女川原子力発電所2号炉
液状化影響の検討方針のうち
2011年東北地方太平洋沖地震における沈下実績について
(審査会合での指摘事項に対する回答)

平成30年11月6日
東北電力株式会社

No.	審査会合日	指摘事項の内容	回答頁
1	H30.5.22	3. 11地震前後の岩着構造物に係る変位量の測定について、測定ルート、水準点の変更等、測定方法の変更点を整理した上で、測定結果に対する考察を深め、変位量に変動が生じた理由を提示すること。	3

1・2号炉関連の構造物の沈下測量ルート

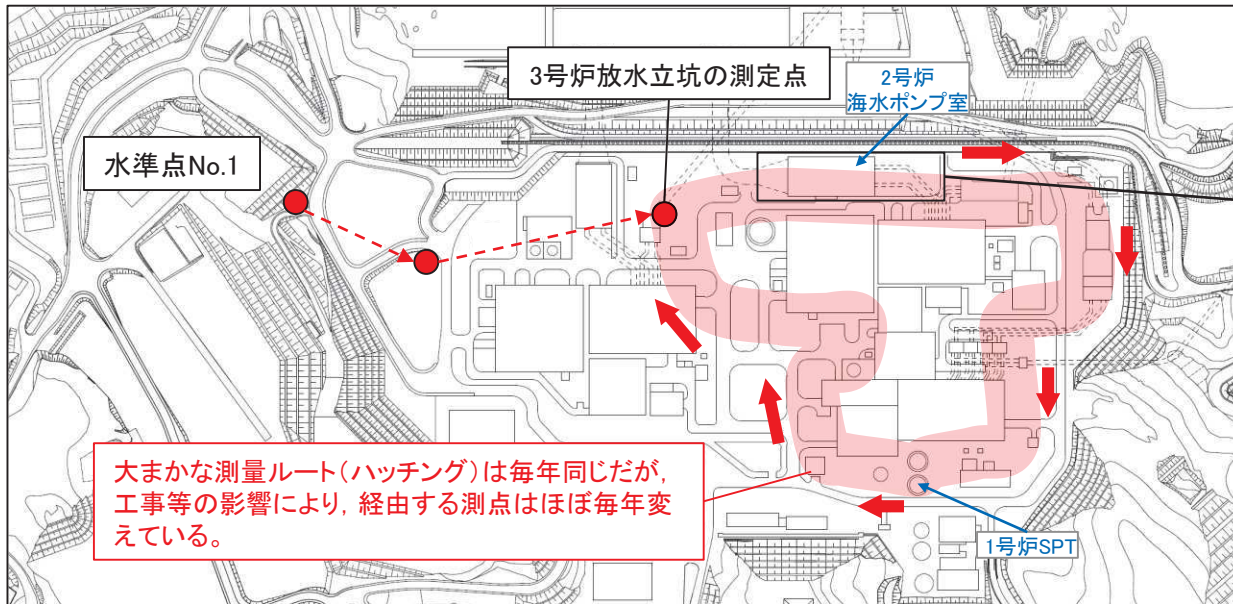
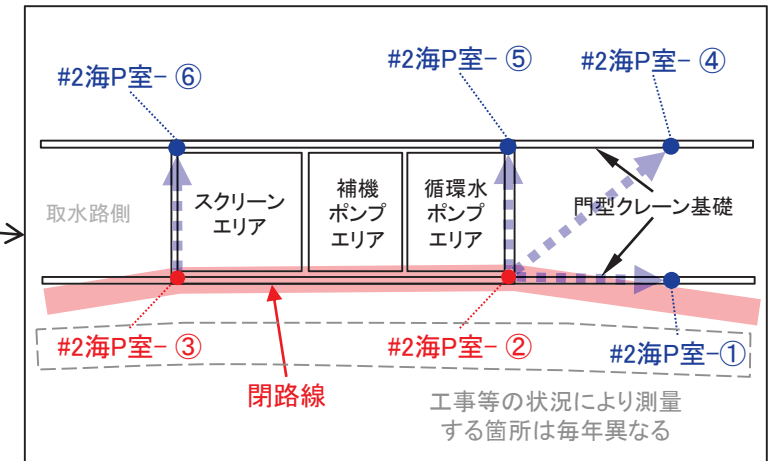
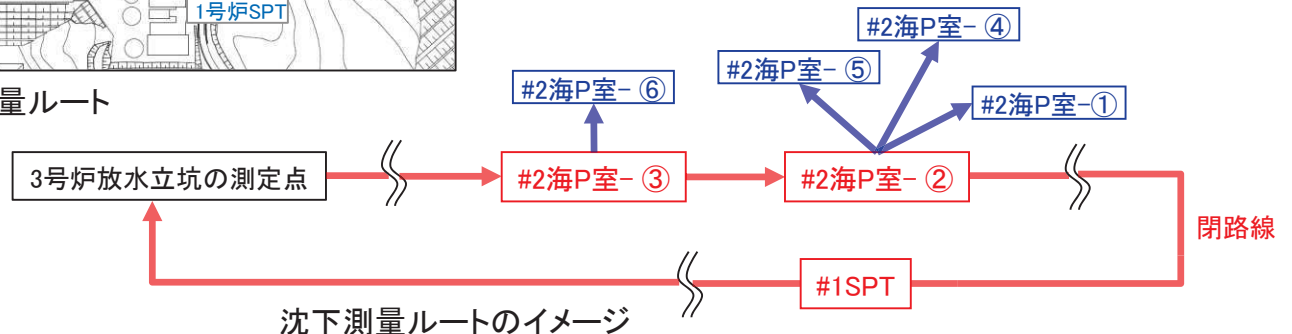
【測量ルートの変更に伴う影響について】

- 左下図に示すとおり3号炉放水立坑を基点に2号炉及び1号炉を囲むように測量(閉路線)を実施している。
- 2号炉海水ポンプ室の測量については、この測量(閉路線)で得た測点を基点に、右下図のようにそれぞれの測点を測量している。
- これらの測量ルートは、東北地方太平洋沖地震前後において大きな変更はない(下図の赤ハッチング内)ものの、測量する測点は工事等の状況によって異なる。

- 測量の順番として、1号炉SPT基礎よりも2号炉海水ポンプ室を先に測量していることから、仮に2号炉海水ポンプ室で測量誤差が生じているとすれば、1号炉SPT基礎も同様の誤差が生じていることになるが、測量結果はそうになっていない。
- したがって、2号炉海水ポンプ室で生じている数mm程度のギャップは測量ルートによる影響ではないと判断できる。

東北地方太平洋沖地震 (M9.0) 前後の地殻変動 (上下) 一本震前後一

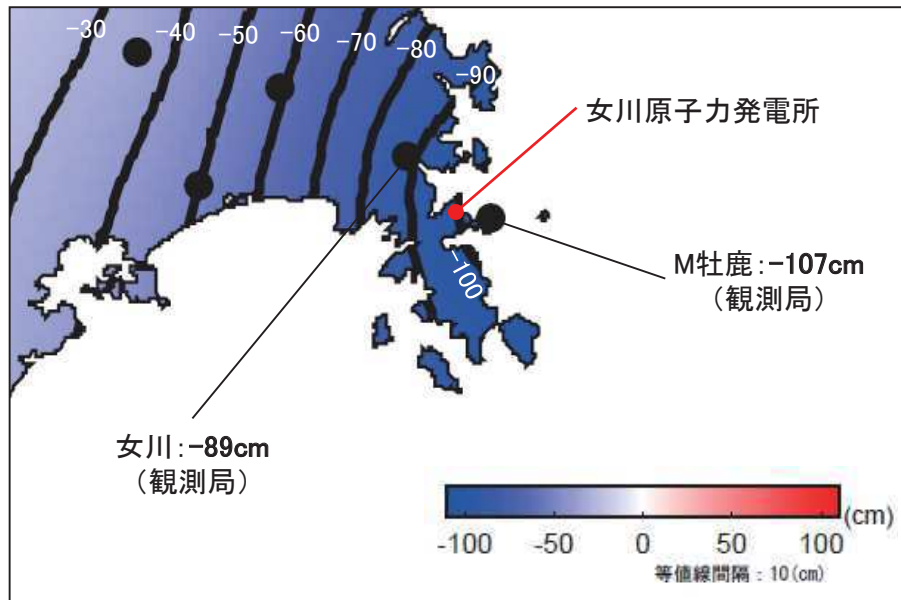
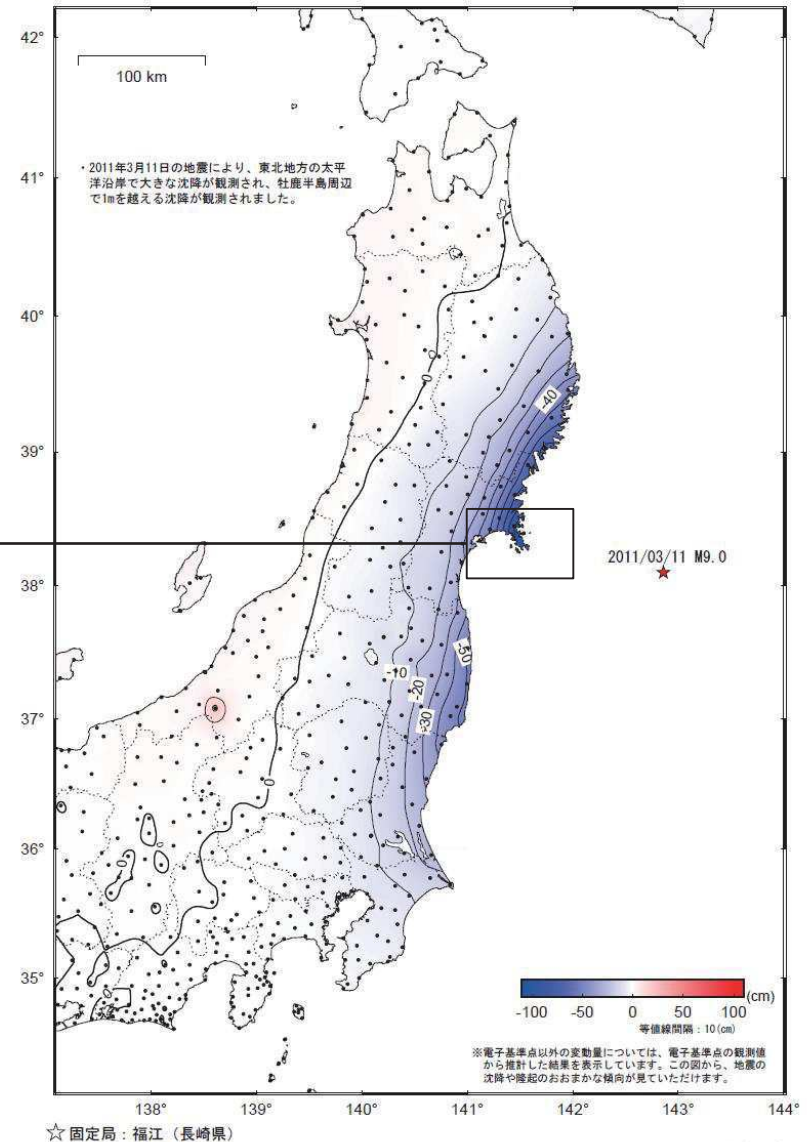
【東北地方太平洋沖地震前後の地殻変動(上下)】

- 平成23年3月11日に発生した東北地方太平洋沖地震により、東北地方太平洋沿岸で大きな沈降が観測され、牡鹿半島周辺では1mを越える沈降が観測された。
- 女川原子力発電所は、地殻変動-100cmのコンター上にほぼ位置しており、コンターの線形から東側で沈降量が大きく、西側で沈降量が少ない傾向があると考えられる。
- なお、女川(観測局:-89cm)からM牡鹿(観測局:-107cm)は約9km離れていることから、その間の地殻変動の勾配は約2cm/kmとなる。一方、女川原子力発電所の敷地内(O.P.+13.8m盤)の北西-南東方向(女川-M牡鹿の方向)は約600mであることから、上記の勾配を考慮すると、敷地内では約12mmの標高差が生じていることに相当する。

水準測量実施位置図

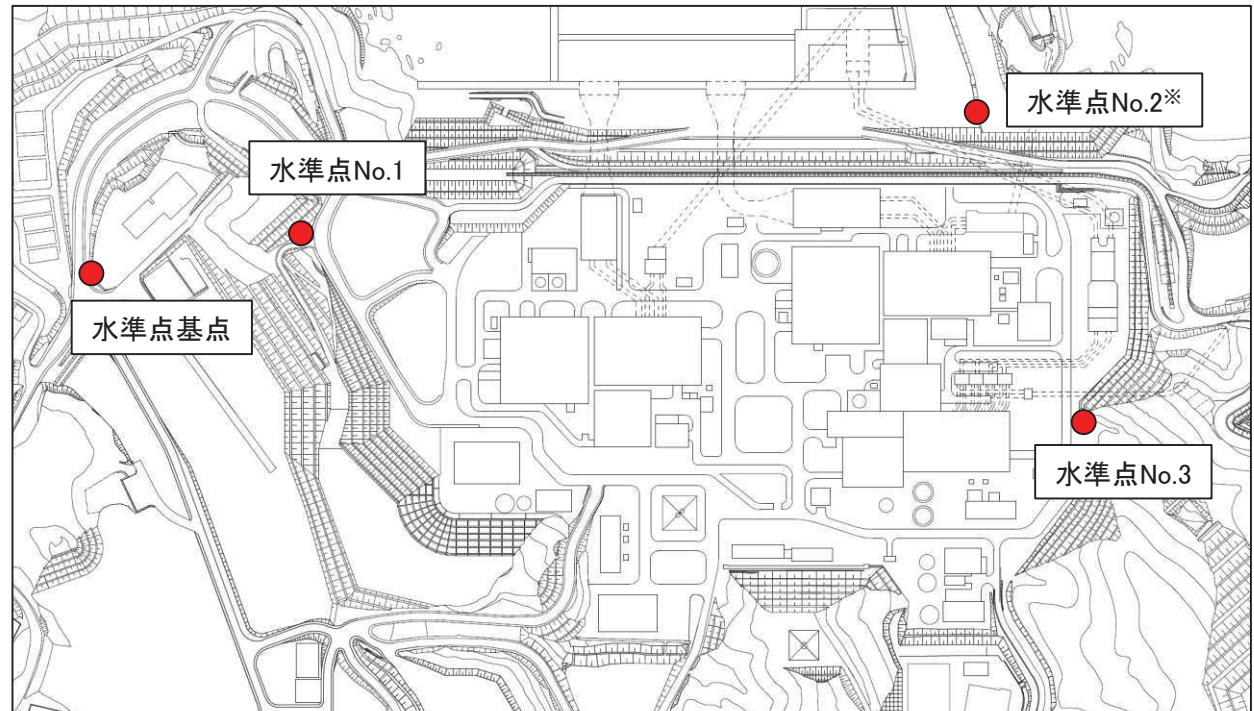
【東北地方太平洋沖地震前後の地盤変位量】

- 平成23年3月11日に発生した東北地方太平洋沖地震前後における地盤変位量を把握するため、構内の水準点(4点)を対象に水準測量を実施した。測量を実施した基準点の位置を右図に、測量結果による構内水準点標高の経年変化を下表に示す。
- 地震後の測量(平成23年11月)では、敷地内の地盤変位量は、全水準点においてほぼ同値(約1m沈降)であり、不等沈下の影響はなく、一様に変位していることを確認した。なお、水準点によっては他の水準点と比べてわずかな差があるものの、その差は1cm程度となっている。
- また、至近の測量(平成29年4月)では、前回(平成23年11月)に比べ約30cm隆起していることを確認した。なお、同年4月7日に宮城県沖で地震(M7.4)が発生したが、前回(平成23年11月)の測量結果はこの地震の影響も含まれていると考えられる。

地震後の岩着構造物の沈下について(3.11地震による地盤変位について)

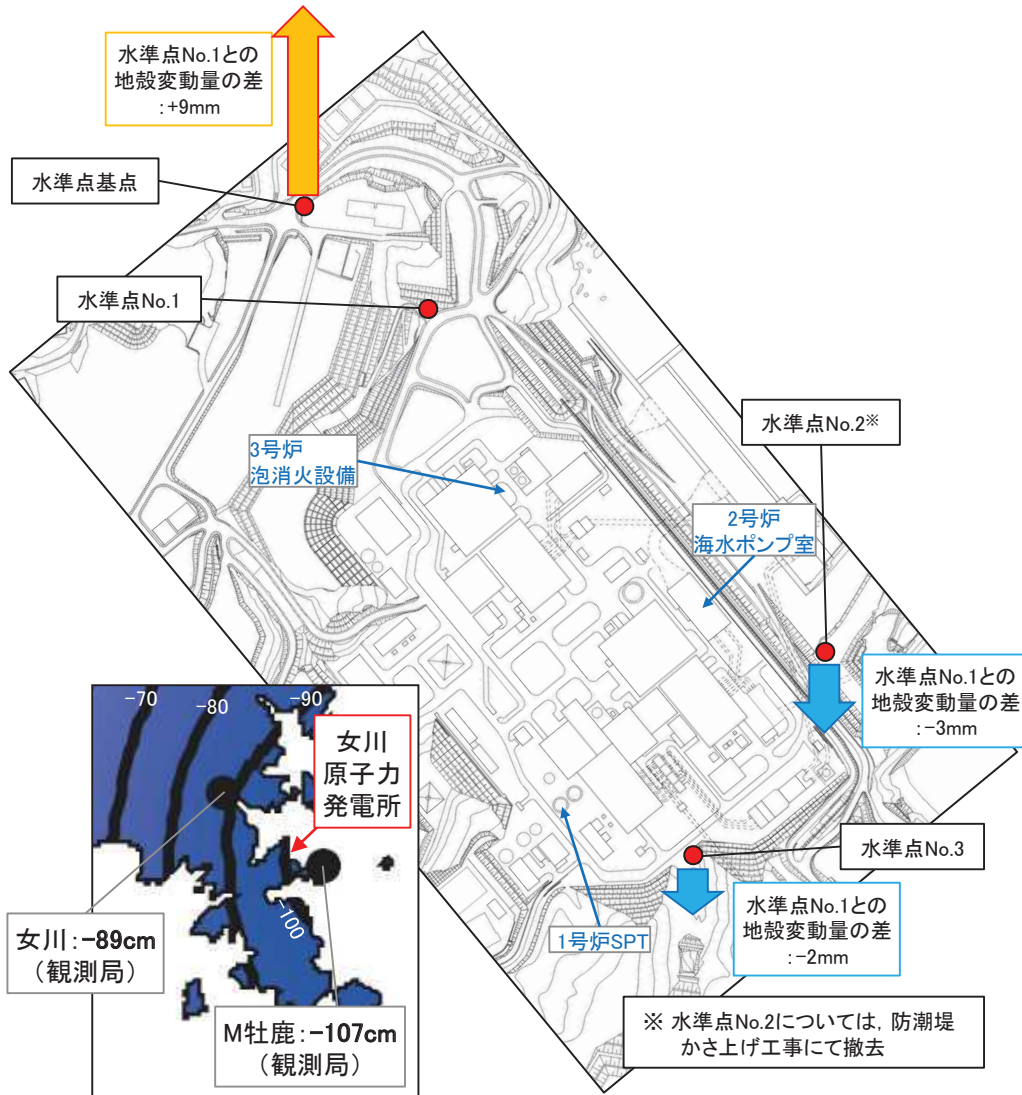
- 敷地内の4水準点における地殻変動量(東北地方太平洋沖地震前後)について、水準点No.1(構造物の沈下測定を行った基点)を基準に他の水準点の相対変位量を示すと下図のとおりである。
- これらの差は、前々頁で示した国土地理院の報告(沈降量が西側で小さく、東側で大きい傾向)と同様である。

1号炉SPTは水準点No.3、2号炉海水ポンプ室は水準点No.2に近いことから、それぞれ水準点No.1との地殻変動量の差(1号炉SPTは約2mm、2号炉海水ポンプ室は約3mm)を考慮する。

2. 指摘事項に対する回答 地震後の岩着構造物の沈下について(地殻変動の補正)

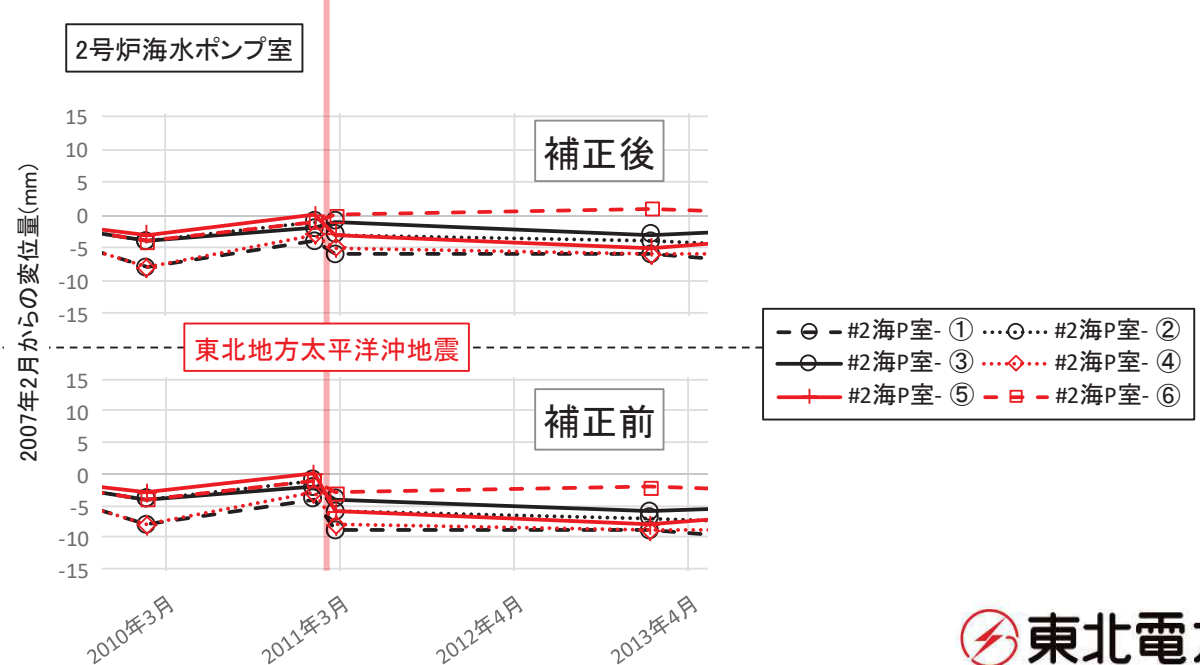
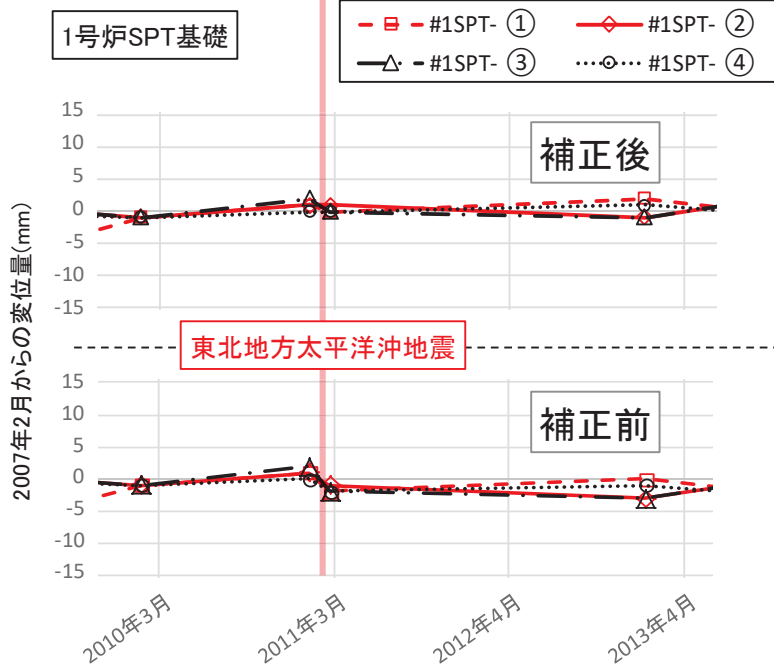
1号炉SPT基礎及び2号炉海水ポンプ室について、それぞれ2mm及び3mmの地殻変動量を考慮した補正を行った結果、補正前と大きな相違はないものの、補正前に比べて地震前後での急激な鉛直変位は解消されており、構造物としての沈下は生じていなかったと考えられる。

- 2011年東北地方太平洋沖地震による岩着構造物(杭基礎を含む)の沈下影響を確認するため、1号炉SPT基礎(杭基礎)、2号炉海水ポンプ室(門型クレーン基礎含む)(岩着)及び3号炉泡消火設備基礎(杭基礎)について、同地震を挟み2007年から2018年までの測量データを2007年に対する鉛直変位量で整理した。
- その結果、岩着構造(杭基礎を含む)は、2011年東北地方太平洋沖地震によって沈下は生じていなかったと考えられる。
- ただし、2号炉海水ポンプ室については、2011年東北地方太平洋沖地震前後において、数mm程度の鉛直変位が生じている可能性があることから、その要因について検討を行った。その結果、この鉛直変位は2011年東北地方太平洋沖地震に伴う地殻変動で生じた傾斜(約2cm/km)によるものであることを確認した。
- 以上の検討を踏まえ、岩着構造物(杭基礎を含む)は、2011年東北地方太平洋沖地震において地殻変動以外の要因で沈下していないと評価した。
